補足－4 【火災防護設備用ハロンボンベ及び二酸化炭素ボンベの
設置場所，個数等の変更】

火災防護設備用ハロンボンベ及び二酸化炭素ボンベ の設置場所，個数等の変更

- 本設計及び工事計画変更認可申請（以下「今回工認」という。）においては，2018年SA本体工認において認可された火災防護設備の消火設備のうち，容器（ハロンポンベ及び二酸化炭素ポンベ）及び主配管について，（1）格納容器圧力逃がし装置（以下「FV」という。）の兼用化，（2）消火設備設置場所の詳細調査結果を反映し，仕様を変更するとともに関連する添付書類を変更する。
- 表1に容器（ハロンポンベ及び二酸化炭素ポンベ）及び主配管の仕様の変更事項（要目表項目），表2に容器（ハロンポンベ及び二酸化炭素ポンベ）の変更内容及び変更理由，表3に主配管の変更内容及び変更理由，表4に今回の設計及び工事計画変更認可申請に伴い変更する添付書類，表5に今回工認で変更する耐震計算書等の整理（変更の有無と理由）を示す。

図3 ケーブル処理室用配管系統の変更前後

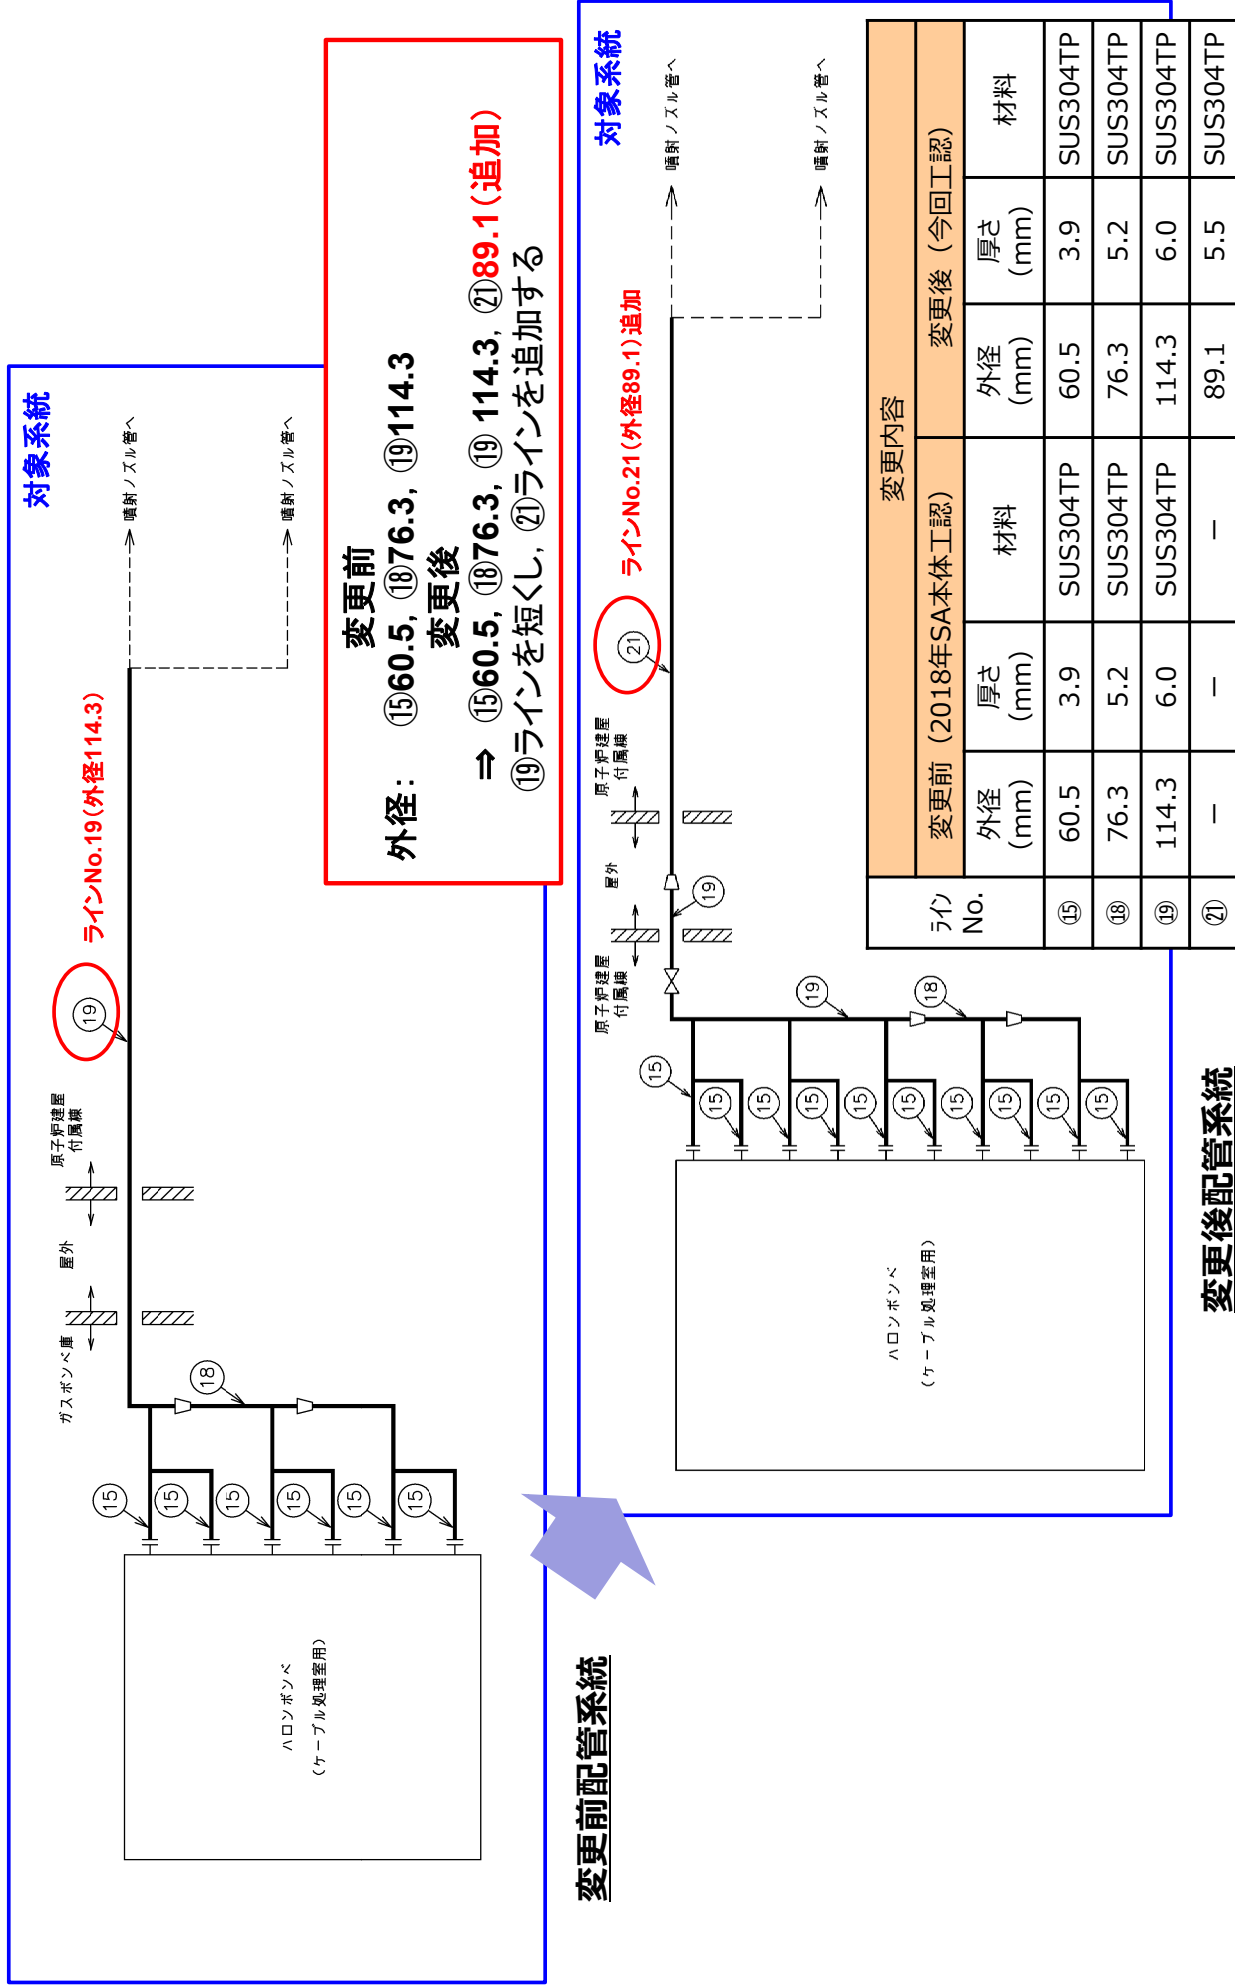
ボンベ種別	対象	変更内容								変更理由	
		項目	変更前 (2018年SA本体工認)		変更後 (今回工認)		変更後 (今回工認)		変更理由		
ハロン	ケーブル処理室用	配管仕様	外径 (mm)	60.5	3.9*1	SUS304TP	外径 (mm)	60.5	3.9*1	SUS304TP	◆ハロンボンベ (容器) の設置場所 (設置床) 変更による配管経路の延長 (配管体積増加) に伴い, 消火能力を満足させるため, 配管仕様 (外径, 厚さ, 材料) を変更する。【図3参照】，【別紙 第2表, 第1図参照】
			厚さ (mm)	76.3	5.2*1	SUS304TP	厚さ (mm)	76.3	5.2*1	SUS304TP	
			外径 (mm)	114.3	6.0*1	SUS304TP	外径 (mm)	114.3	6.0*1	SUS304TP	
			厚さ (mm)	—	—	—	厚さ (mm)	89.1	5.5*1	SUS304TP	
二酸化炭素	高圧炉心スプレイ系 ディーゼル発電機室用	配管仕様	外径 (mm)	60.5	5.5*1	SUS304TP	外径 (mm)	60.5	5.5*1	SUS304TP	◆二酸化炭素ボンベ (容器) の設置場所 (設置床) 変更による配管経路の延長 (配管体積増加) に伴い, 消火能力を満足させるため, 配管仕様 (外径, 厚さ, 材料) を変更する。【図4参照】，【別紙 第2表, 第1図参照】
			厚さ (mm)	76.3	7.0*1	SUS304TP	厚さ (mm)	76.3	7.0*1	SUS304TP	
			外径 (mm)	89.1	7.6*1	SUS304TP	外径 (mm)	89.1	7.6*1	SUS304TP	
			厚さ (mm)	114.3	8.6*1	SUS304TP	厚さ (mm)	114.3	8.6*1	SUS304TP	
			外径 (mm)	48.6	5.1*1	SUS304TP	外径 (mm)	—	—	—	
			厚さ (mm)	34.0	4.5*1	SUS304TP	厚さ (mm)	34.0	4.5*1	SUS304TP

図1 RCW熱交換器の伝熱面積 (公称値) の設定方法

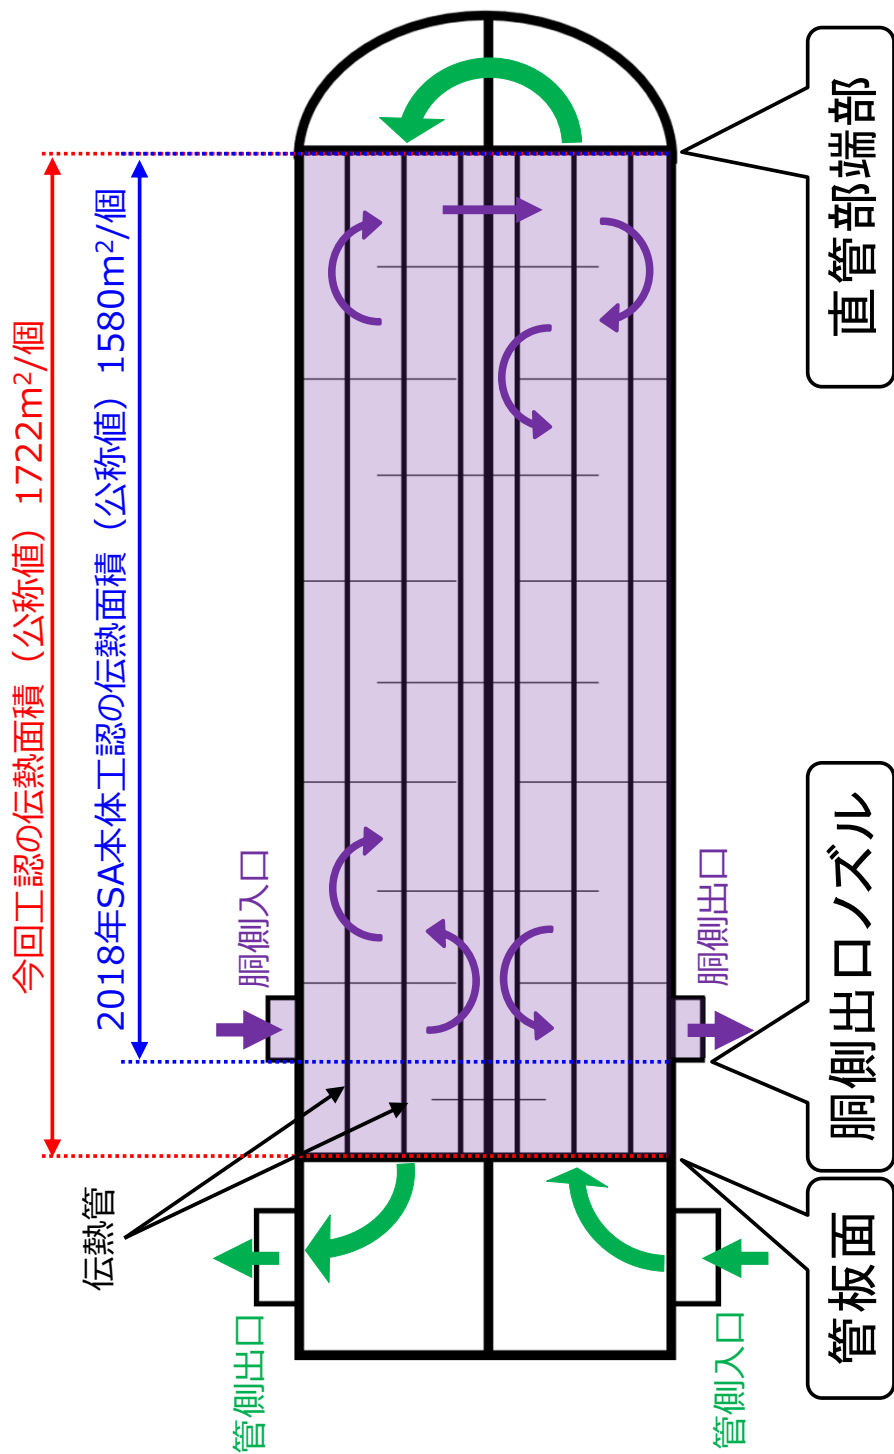
- ◆ 2018年SA本体工認では、建設時工認を踏襲して、保守的に胴側出口ノズルの位置から直管部端部までの伝熱管面積を伝熱面積 (公称値) としていた。
- ◆ 今回工認では、他プラント及び2018年SA本体工認時の残留熱除去系熱交換器の伝熱面積 (公称値) の算出方法に合わせて、伝熱管接液部の全表面積を伝熱面積 (公称値) とする。熱交換器の胴側管板面と出口ノズル間においても流れが生じており伝熱性能は同等であることから、伝熱面積として期待できる。

図2 CUW非再生熱交換器の伝熱面積（公称値）の設定方法

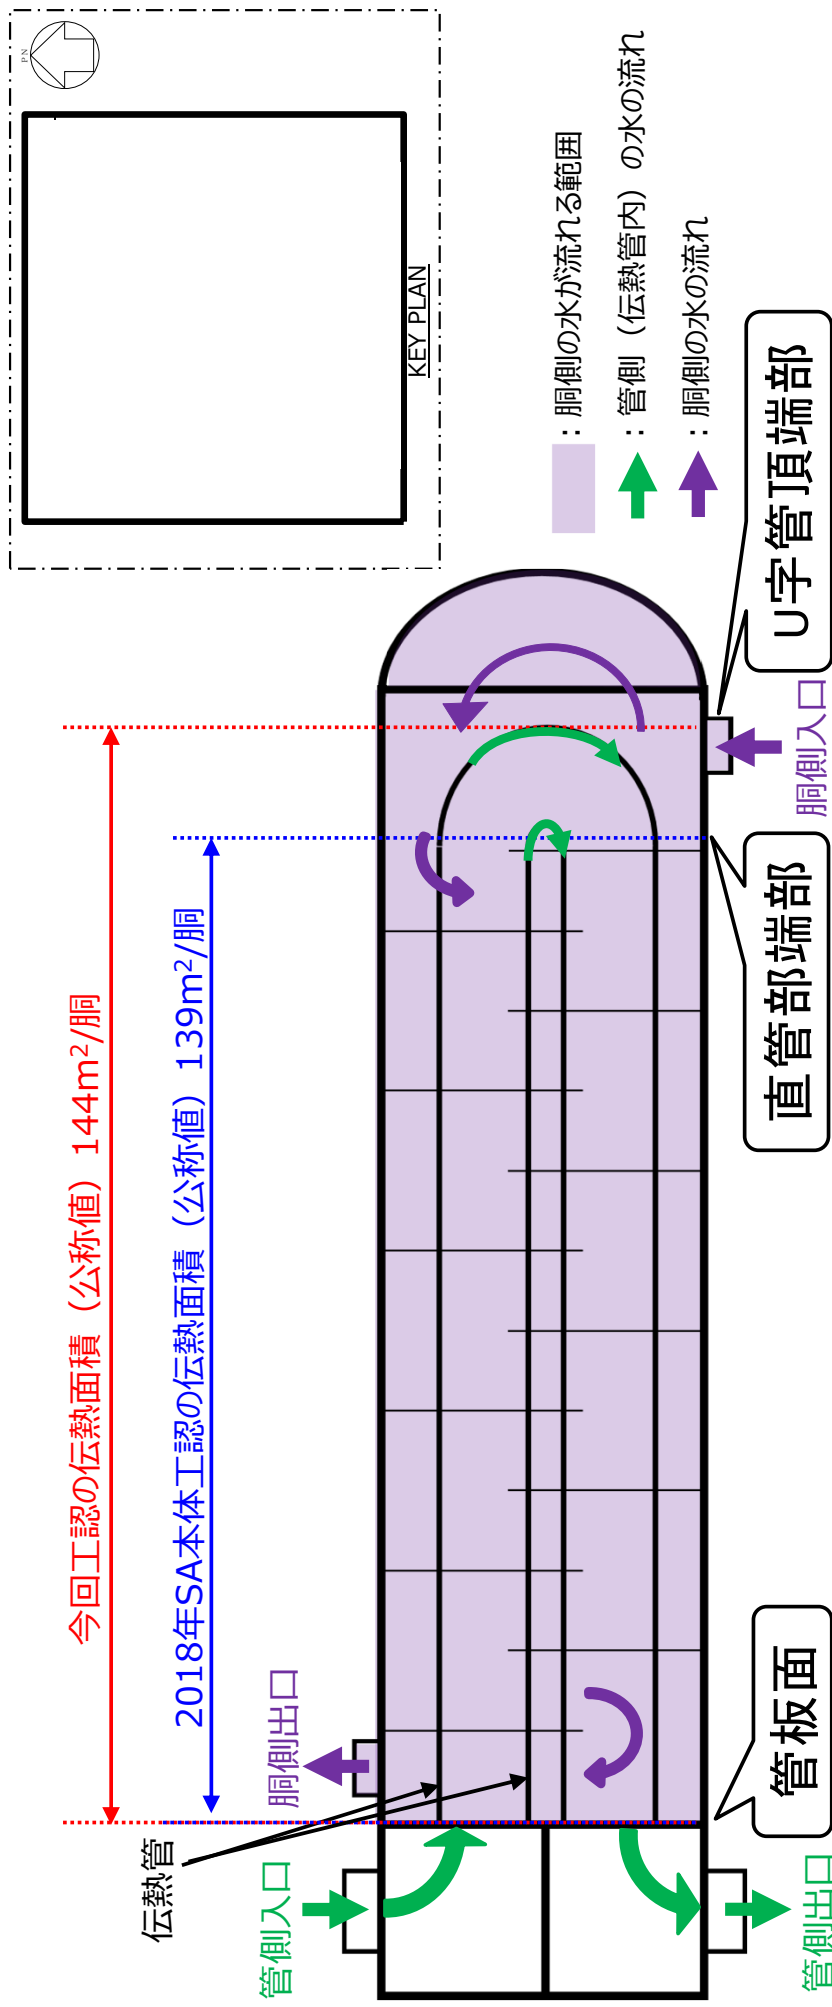
- ◆ 2018年SA本社工認では、建設時工認を踏襲して、保守的に**管板面の位置から直管部端部（U字管除く。）**までの**伝熱管表面積**を伝熱面積（公称値）としていた。
- ◆ 今回工認では、他プラント及び2018年SA本社工認時の残留熱除去系熱交換器の伝熱面積（公称値）の算出方法に合わせて、**伝熱管接液部の全表面積**を伝熱面積（公称値）とする。U字管部においても流れが生じており直管部とU字管部の伝熱性能は同等であることから、伝熱面積として期待できる。
